DELIBERAZIONE DELLA GIUNTA REGIONALE 7 febbraio 2022, n. 74

COMUNE di ROCCHETTA SANT'ANTONIO (FG) - Nuova localizzazione dei sostegni 46, 47 e 48. "Elettrodotto aereo a 380 kV dalla Stazione Elettrica Bisaccia alla Stazione Elettrica Deliceto e opere connesse".
Proponente: Terna Rete Italia S.p.A - ACCERTAMENTO DI COMPATIBILITA' PAESAGGISTICA art. 91 NTA del PPTR, in deroga ai sensi dell'art. 95.

ALLEGATO A

Comune di ROCCHETTA SANT'ANTONIO (FG)
**"Nuova localizzazione dei sostegni 46, 47 e 48 - Elettrodotto aereo a 380 kV
dalla Stazione Elettrica Bisaccia alla Stazione Elettrica Deliceto e opere
connesse. Proponente Terna Rete Italia S.p.A**

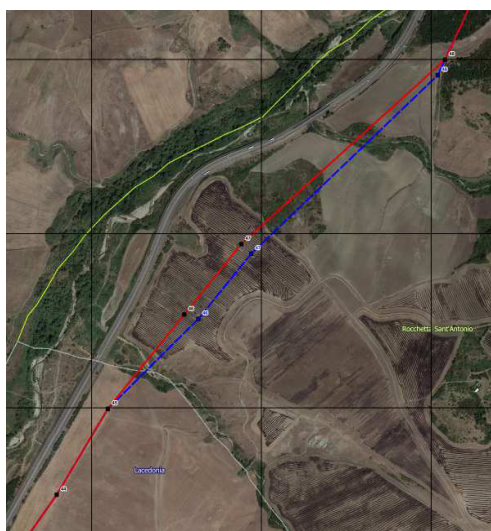
Considerato che, al termine dell'iter autorizzativo del progetto del nuovo elettrodotto, sono state apportate, con apposite delibere, modifiche al PAI – Assetto Geomorfologico, ovvero sono state introdotte nuove perimetrazioni relative alla *“Pericolosità di Frana molto elevata”* (PG3), che hanno direttamente interessato aree sulle quali installare i sostegni dell'elettrodotto autorizzato, considerato inoltre che le Norme tecniche di attuazione del PAI ed i pareri dell'AdB hanno prescritto di *“delocalizzare i tralicci eventualmente ricadenti nelle aree PG3”*, si è reso necessario spostare:

- il **sostegno n. 46** di circa 43 m in direzione Est rispetto alla posizione autorizzata;
- il **sostegno n. 47** di circa 40 m in direzione Sud-Est rispetto alla posizione autorizzata;
- il **sostegno n. 48** di circa 49 m in direzione Sud-Ovest rispetto alla posizione autorizzata con conseguente incremento di altezza utile di 3m.
